Aufbau und Befestigung der Glas-Akustikwand

Wahrscheinliche Versagensursache der Glas-Akustikwand

Abb. 4: Kippen der Bodenbefestigung unter Horizontallast der Akustikwand

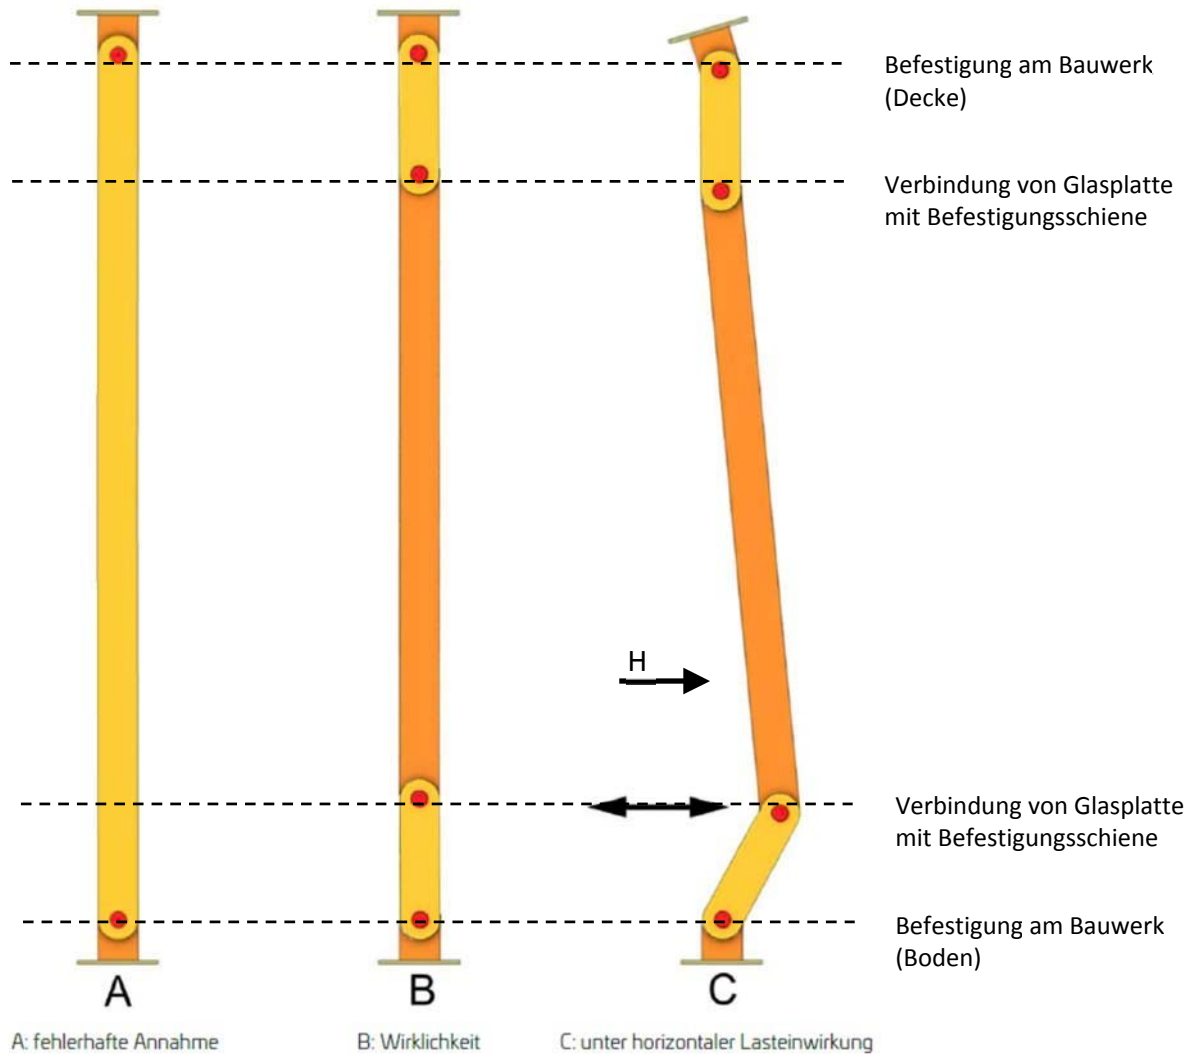
a) Seitliches Ausknicken der Bodenbefestigung b) Statisches (Gelenk-) Modell der Akustikwand unter Horizontallast an der Bodenbefestigung

Die verwendeten Dübel verfügen über keine allgemeine bauaufsichtliche Zulassung (abZ) oder Europäische Technische Bewertung (ETA).

Abb. 3: Möglicher Schadensmechanismus von Glas-Akustikwänden und vergleichbaren Wänden unter Horizontallasten (Prinzipskizze ohne Maßstab)

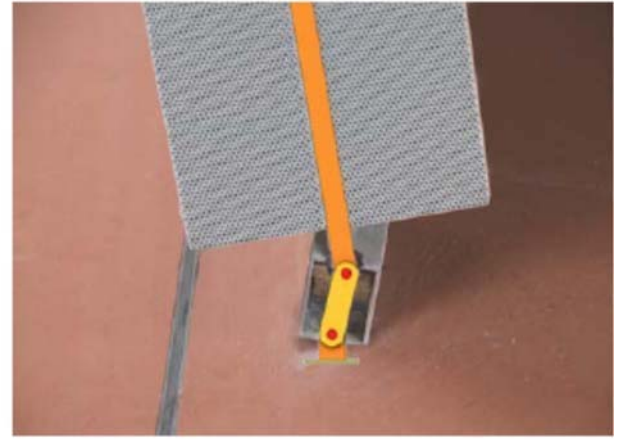
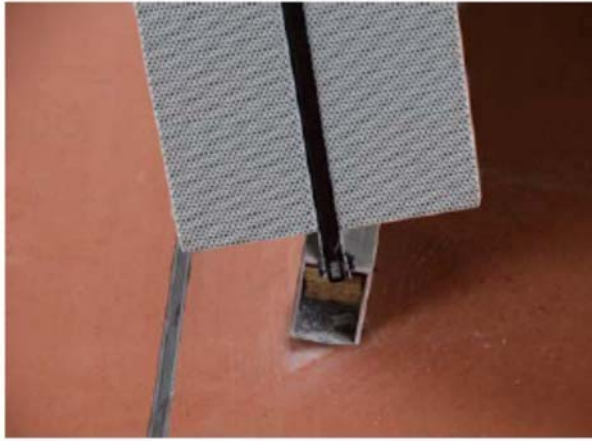
- A Fehlerhafte Annahme einer biegesteifen Verbindung der Glasscheibe mit der U-förmigen Befestigungsschiene
- B Realistische gelenkige Verbindung der Glasscheibe mit der U-förmigen Befestigungsschiene (Gelenkkette)
- C Seitliches Ausknicken der Wand an der Verbindung der Glasscheibe mit der Befestigungsschiene unter Horizontallast

Es liegen Hinweise vor, dass die Einsturzursache der Glas-Akustikwand auf eine für den Verwendungszweck unzureichende Befestigung und Montageanleitung infolge einer fehlerhaften statischen Typenberechnung zurückzuführen ist.

In der vorliegenden statischen Berechnung wurde die Verbindung der Glasscheibe mit der U-förmigen Metallschiene biegesteif und die Befestigung der Metallschiene an Boden und Decke gelenkig angenommen, siehe Abb. 3-A. Folglich wurde die Dübelbefestigung an Boden und Decke nur für horizontale Abscherkräfte bemessen. Durch den geringen Einstand der Glasscheibe in die U-förmige Metallschiene liegt hier jedoch vielmehr eine gelenkige Verbindung vor, siehe Abb. 3-B. Für die Standsicherheit der Wand wäre dann eine Einspannung der Montageschiene an der Befestigung erforderlich. Da die Befestigung als gelenkige Lagerung bemessen und ausgeführt wurde, ergibt sich für die Akustikwand eine kinematische Kette, siehe Abb. 3-C, deren Einsturz bis zum Unglückstag nur unzureichend durch die konstruktiv vorhandene, aber geringe Einspannwirkung der (hierfür nicht bemessenen) Dübelbefestigung im Estrich verhindert wurde.
